工程指示 / 要求簡箋(E.I.)

工程指示編號：EI / 0109 / 19

工程名稱：觀塘裕民坊

工程項目：幕牆 室內收口蓋(追完成面升高 10mm 款)

圖號 = SK-01

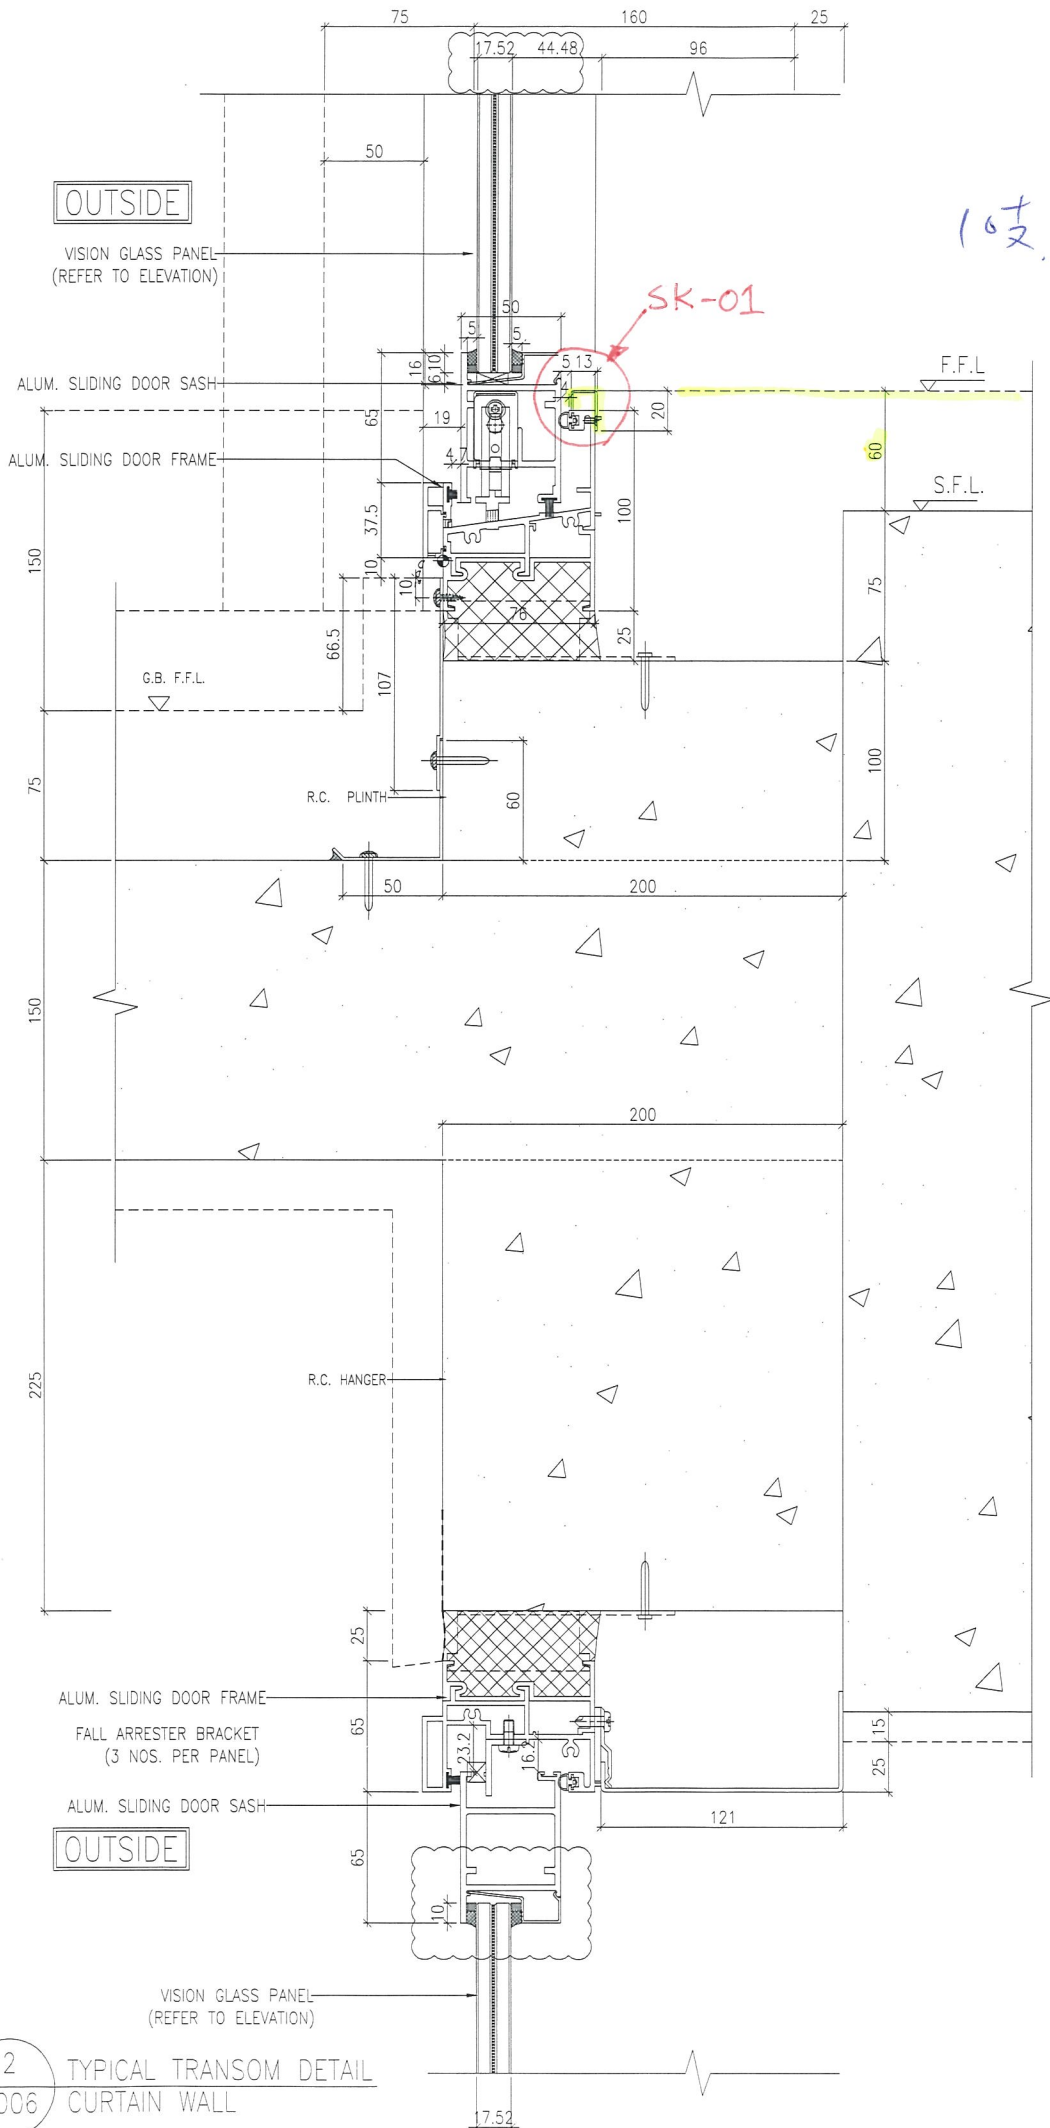
因室內完成面升高 10mm，需加此收口蓋追齊完成面，先做 10 支樣板

顏色:UCT803649FXL-3 (廠自噴)，L=2440mm，送地盤試裝

1mm 厚鋁板

L = 2440 mm

顏色 = UCT 803649 FL-3 (敵自噴)

數量 = 10支

2mm 雙面膠 (通長) (敵製)

6mm 厚 setting block (通長) (敵製)
